CONTRÔLE À L'OCCASION D'UNE VENTE D'UNE INSTALLATION ÉLECTRIQUE DOMESTIQUE À BASSE OU TRÈS BASSE TENSION, ENTAMÉE AVANT LE 1/09/1981
(A.R. DU 08/09/2019 - LIVRE 1 - 2.11.2 - 8.4.2 - 4.2.3.2 - 4.2.4.3 - 5.3.5.2 - 5.4.2.1 - 5.4.3.6 - 5.4.4 - 7.1 - 7.2.5.1)

Contrôleur	Grégory Robin
Type de bien	Appartement
Adresse	Quai de Rome 10/0101, 4000 Liège, Belgique
Responsable	Propriétaire
Nom complet responsable	
Type de demandeur	Notaire
Nom du demandeur	CNAL
Numéro de téléphone	.

Quai de Rome, 10/0101 - 4000 LIÈGE 28/07/26

schema.pdf

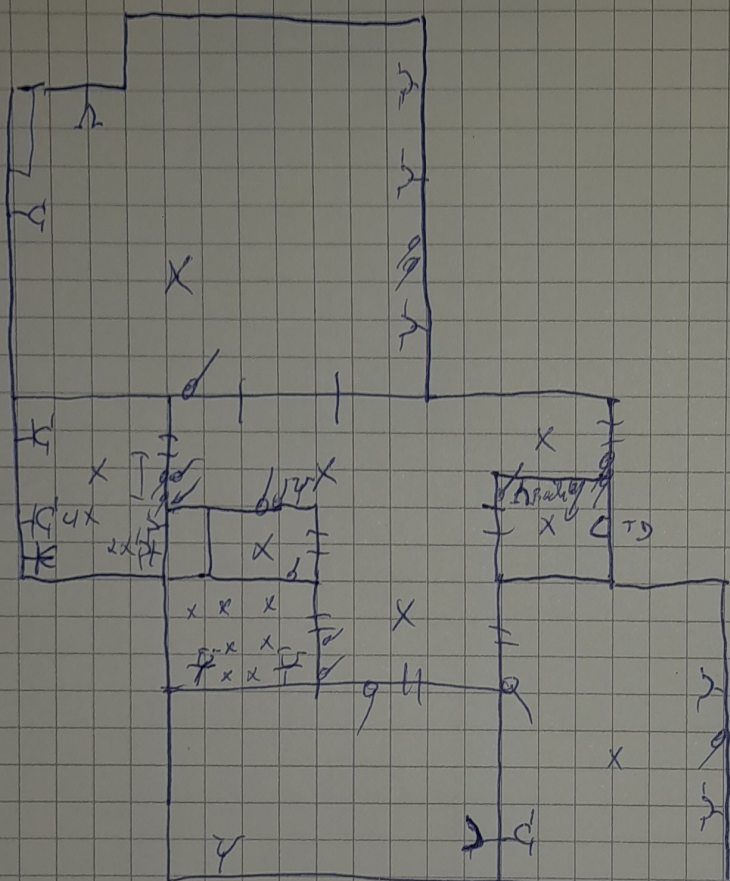
~~3N400V~~

7X DIST 10A II 2,5mm² OK
3X DIST 16A II 2,5mm² OK
1X DIST 20A II 2,5mm² OK

schema.pdf

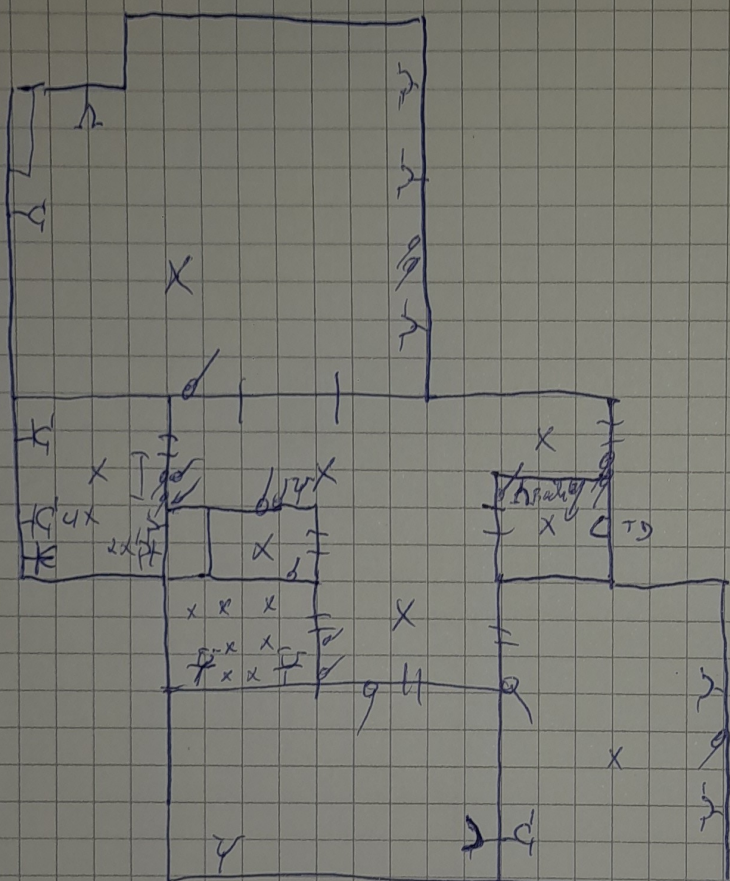
~~3N400V~~

7X DIST 10A II 2,5mm² OK
3X DIST 16A II 2,5mm² OK
1X DIST 20A II 2,5mm² OK
